**AVALIAÇÃO DE IMPACTE AMBIENTAL DO
LOTEAMENTO QUINTA DOS CEDROS**

Loteamento Quinta dos Cedros

ELEMENTOS ADICIONAIS

Volume IV – Elementos Adicionais

Figura III.2 – Trajeto selecionado para o transporte de terras

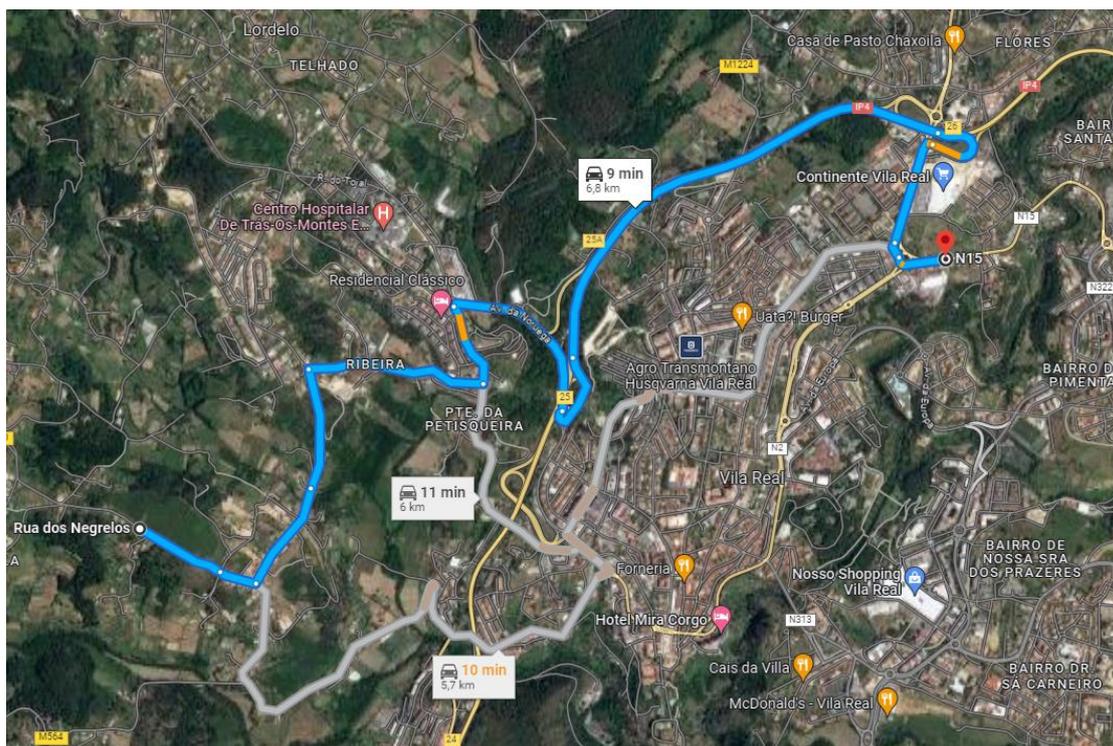
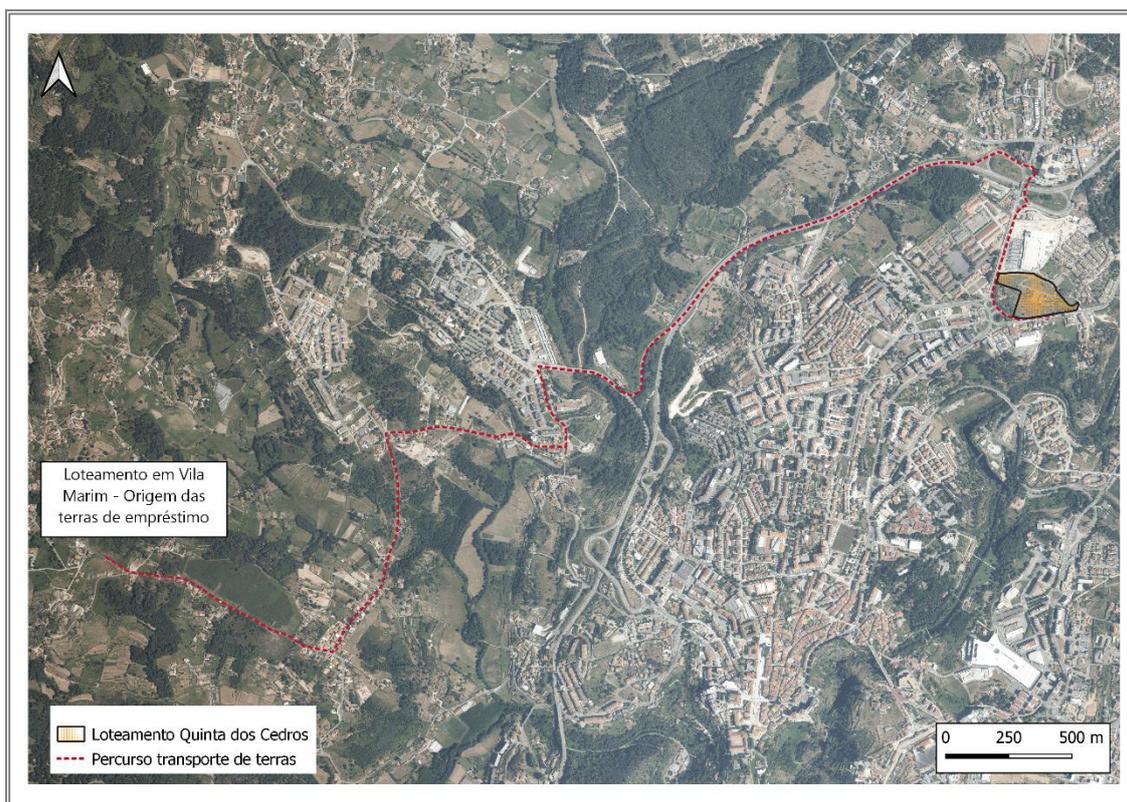
1.6. Apresentação do percurso a utilizar para o transporte de terras a efetuar durante a fase de construção, e avaliação de impactes sobre os vários descritores, decorrentes do aumento do tráfego durante a fase de construção. Resultantes desta avaliação deverá ser realizada a inventariação de medidas de minimização específicas, face aos impactes que vierem a ser identificados;

Assim, das diferentes possibilidades de percurso, selecionou-se a que se apresenta na figura seguinte, por ser a que minimiza o atravessamento de áreas urbanizadas, chegando à área do Projeto através da circular Norte de Vila Real (IP4). Outras soluções equacionadas, chegavam à área por sul, atravessando toda a cidade, o que implicaria mais constrangimentos à população.

Assim foram estudados três trajetos:

- **Trajeto 1** – assinalado na imagem a azul e que corresponde ao trajeto selecionado, que se inicia no loteamento proposto em Vila Marim (Rua dos Negrelos) até ao cruzamento antes da Ponte da Petisqueira, inflete para norte até à rotunda do Hospital, a partir da qual segue na direção da cidade pela Av. da Noruega, invertendo a direção na primeira rotunda para norte até à saída Vila Real Norte (IP4), e daí segue pela Av. do Regimento de Infantaria 13 até à entrada para a obra na Rua dos Fundadores do Circuito de Vila Real (EN15). Neste percurso, são atravessadas algumas áreas habitacionais, das quais se destacam, pela ordem em que aparecem, o loteamento dos Fojos, o limite do aglomerado da Ribeira, o limite sul de Lordelo até à rotunda do hospital e áreas habitacionais na envolvente ao Projeto, nomeadamente no topo norte da Av. do Regimento de Infantaria 13 e EN15.

Figura III.3 - Excerto do perfil 06 do projeto

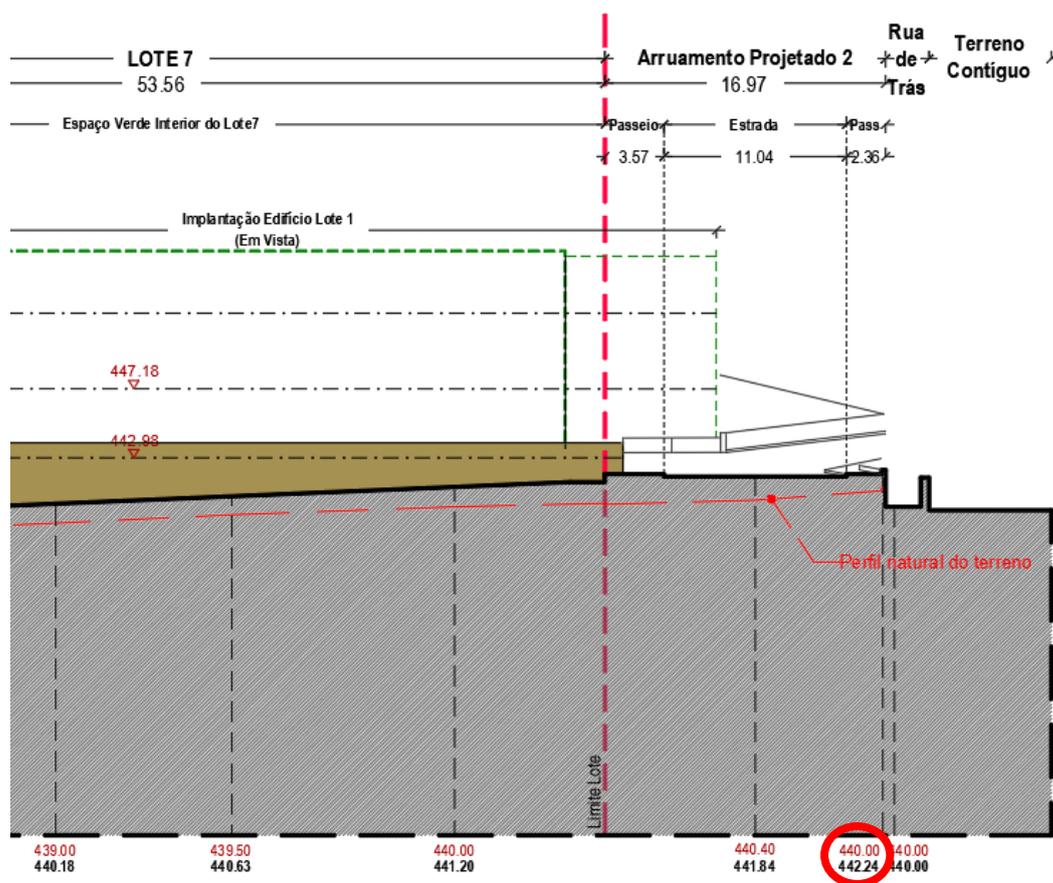
1.2. O troço do Arruamento Projetado 1, desde o entroncamento com a EN2 até à primeira entrada para o lote 1, deverá ter em consideração os atuais traçados dos arruamentos confinantes a Norte (Rua de Trás e acesso viário ao hipermercado "Continente"), possibilitando assim uma solução articulada e com dois sentidos. Da mesma forma, o troço compreendido entre as entradas um e dois do lote 1 deverão ser articuladas com a rasante da Rua de Trás (existente) possibilitando também dois sentidos. Por conseguinte, o Arruamento Projetado 1 passaria a ter dois sentidos em toda a sua extensão e, assim, poderia configurar um eixo rodoviário de escoamento efetivo do tráfego automóvel nesta zona já bastante congestionada, salvaguardando a futura frente urbana aberta para a área remanescente da SUOPG3.

A articulação das rasantes referida (Arruamento Projetado 1 e Rua de Trás) deverá prolongar-se em toda a extensão da rua existente. Esta situação implicará a revisão da modelação do terreno.

Tomando em consideração as observações efetuadas foi feito um esforço para diminuir as cotas do arruamento projetado 1 e ir ao encontro das preocupações refletidas no pedido de elementos adicionais, sem contudo, desrespeitar as premissas impostas pela Câmara Municipal de Vila Real.

Como se pode verificar no extrato seguinte, e no que se refere às cotas da proposta, a cota inicial no final do passeio seria a cota 442.95 na proposta inicial, sendo retificada para a cota 442.24 nesta versão.

Devido à alteração do perfil longitudinal da via, foram alterados também os perfis transversais nomeadamente as inclinações da via com o objetivo de diminuir a altura

do muro confrontante com a rua de Trás. Face a essas alterações foi possível diminuir o muro em 1,20m de altura nos PK 0+200 e PK 0+225 e aproximadamente 0,90m no PK 0+175.

Figura III.4 - Excerto do perfil 07 do projeto

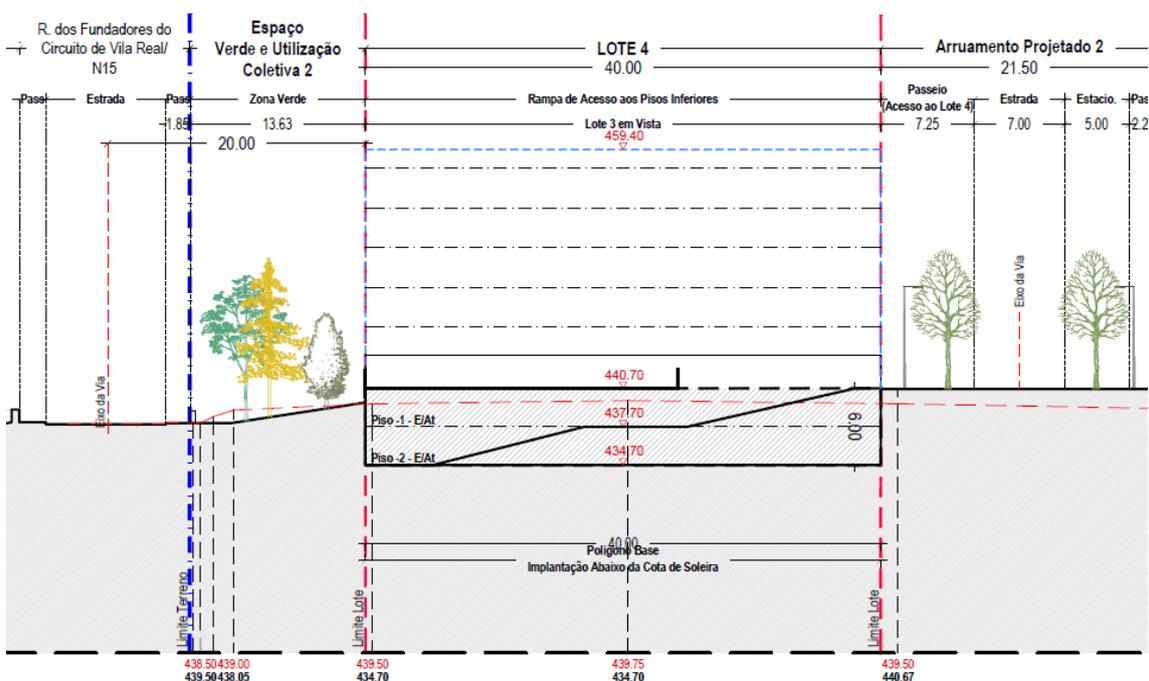
1.3. Apresentação dos perfis transversais da zona de transição entre os edifícios / lotes localizados perpendicularmente com a EN 15, incluindo o respetivo callout. Salienta-se a necessidade do cumprimento da legislação relativa à acessibilidade das pessoas com mobilidade condicionada e à definição legal de cave;

Os elementos existentes na proposta anterior relativos a rampas de acesso aos lotes 2 a 6, foram nesta alteração retirados, pelo que se não se aplica o cumprimento da legislação relativa às acessibilidades nestes locais, conforme extrato do Perfil 07:

Figura III.7 - Excertos do perfil 13 e 14 do projeto

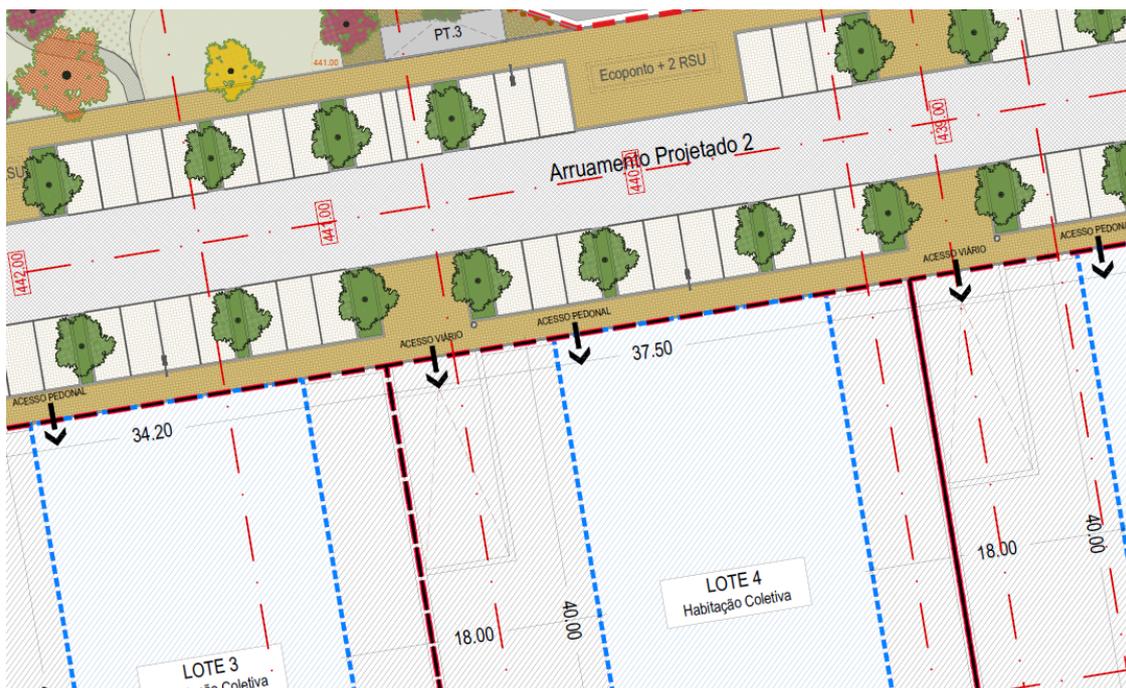
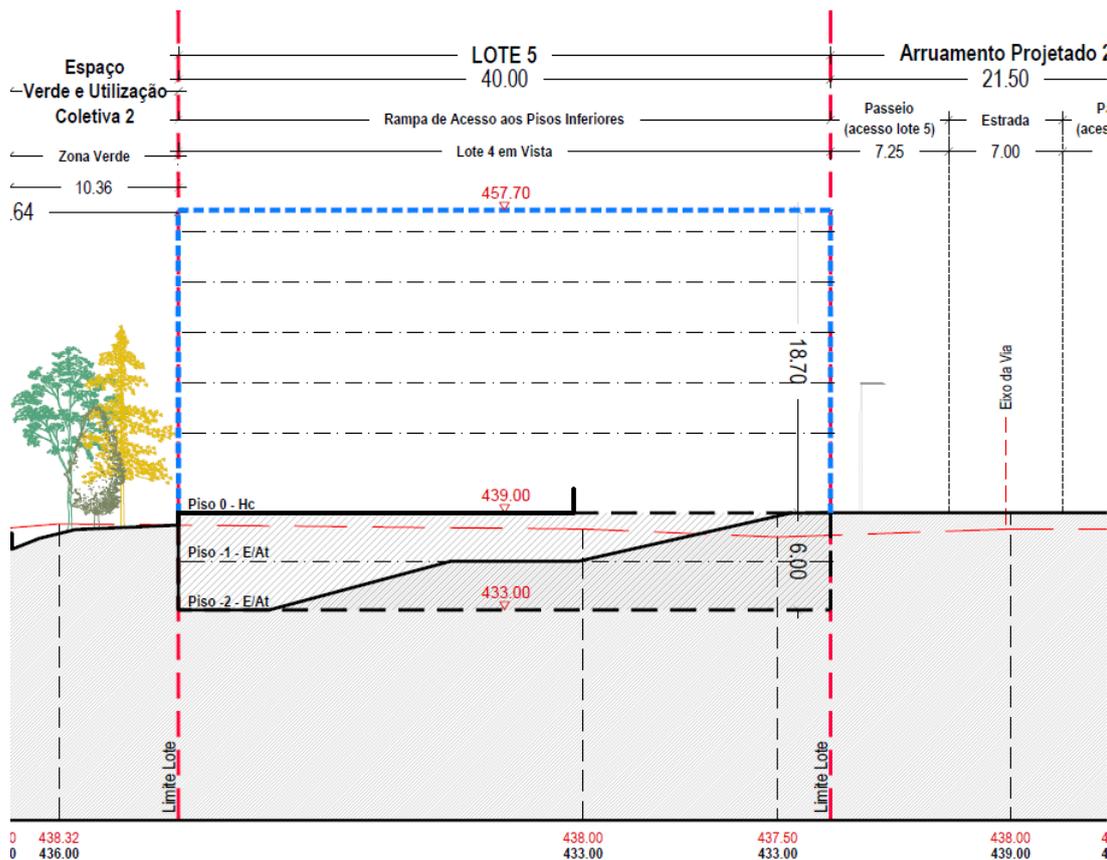
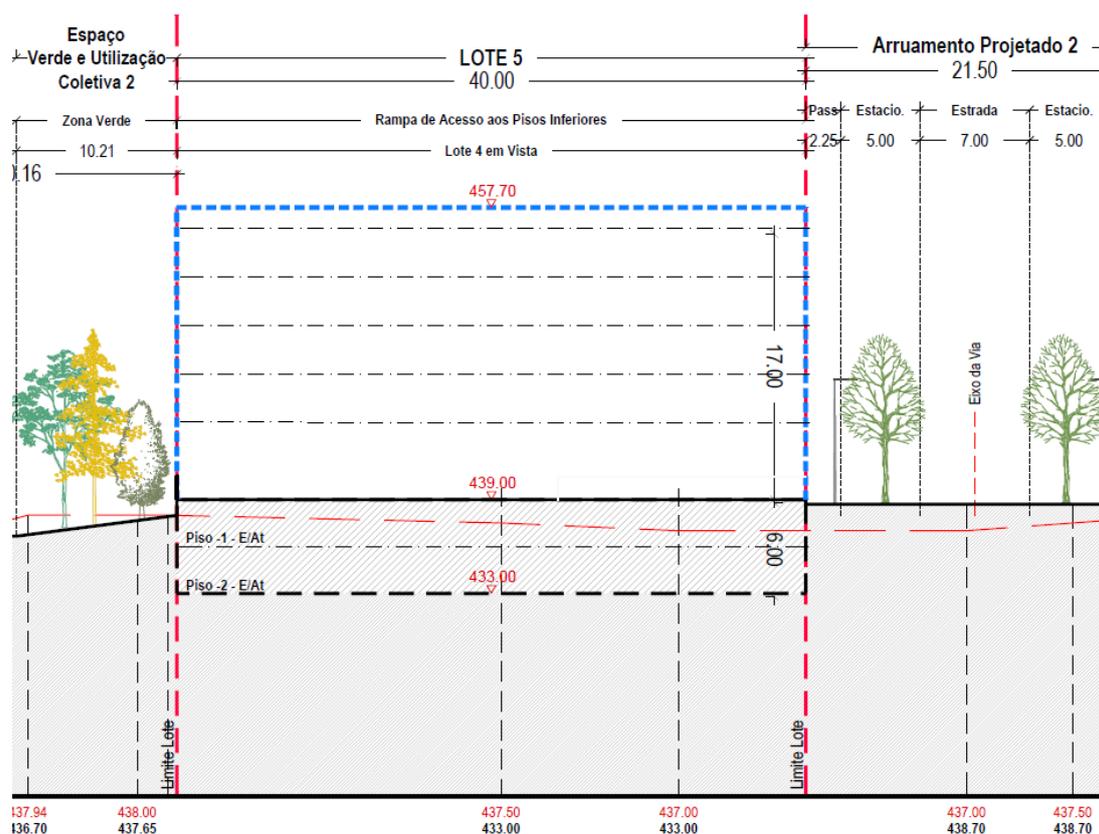
1.4. Apresentação dos perfis transversais da zona de acesso aos edifícios / interior dos lotes, quer automóvel, quer pedonal, incluindo o respetivo callout;

Foram realizados e adicionados ao processo, 2 novos perfis, os perfis 13 e 14, onde esta situação se encontra retratada, no entanto importa esclarecer que se procedeu a uma alteração de intenções no que concerne ao acesso aos lotes 2 a 6, prevendo, em sede de projeto de Licenciamento para a edificação nestes lotes, que o acesso pedonal seja promovido pela Rua Projetada 2, pelos alçados que confronta com este, conforme seguinte extrato da Planta Síntese:

Apesar da referida alteração, em resposta ao solicitado apresentam-se extratos dos referidos perfis transversais:

Figura III.8 - Confrontação Norte e Sul Com os arruamentos propostos 1 e 2

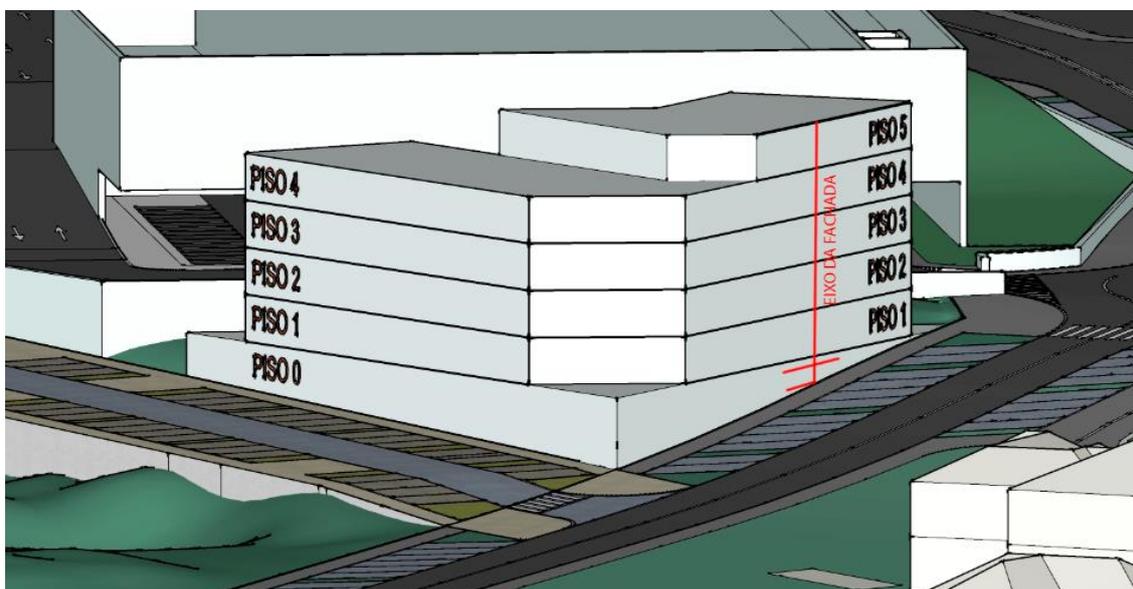
2.3. Considerando a proposta de ocupação do lote n.º 7, não se entende as áreas expressas neste mesmo quadro. (ex.: Área de implantação máxima abaixo da cota de soleira = Área de implantação máxima acima da cota de soleira) o que carece de esclarecimento.

Foi retificada a legenda correspondente as áreas de implantação do lote acima e abaixo da cota de soleira, bem como atualizadas todas as questões relativas a este lote.

Para esclarecimento mais efetivo da situação relativa ao lote 7, deverá ser dito o seguinte:

- Na confrontação do lote 7 com o arruamento proposto 2 a sul, onde podemos encontrar um acesso viário e um acesso pedonal ao nível do piso 0, apresenta-se com o número total de pisos de 5 (Piso 0 + 4). Na sua confrontação a norte com o arruamento proposto 1, uma vez que a inclinação da via proposta é mais acentuada,

existe um acesso pedonal feito ao nível do piso 1, pelo que, igualmente se apresenta com um total de 5 pisos, resultando de um escalonamento do edifício para que esta situação se verifique.

Apesar de que o piso 0 não se assume em cave na sua relação com o Arruamento Projetado 1 a norte, na sua relação com o arruamento projetado 2 a sul, cumpre os requisitos definidos para ter esta designação de cave, estando assim em condições de surgir o piso nesta zona de modo a criar os 5 pisos para esta frente também, sendo que esta solução foi aprovada em reunião com a Câmara Municipal de Vila Real.
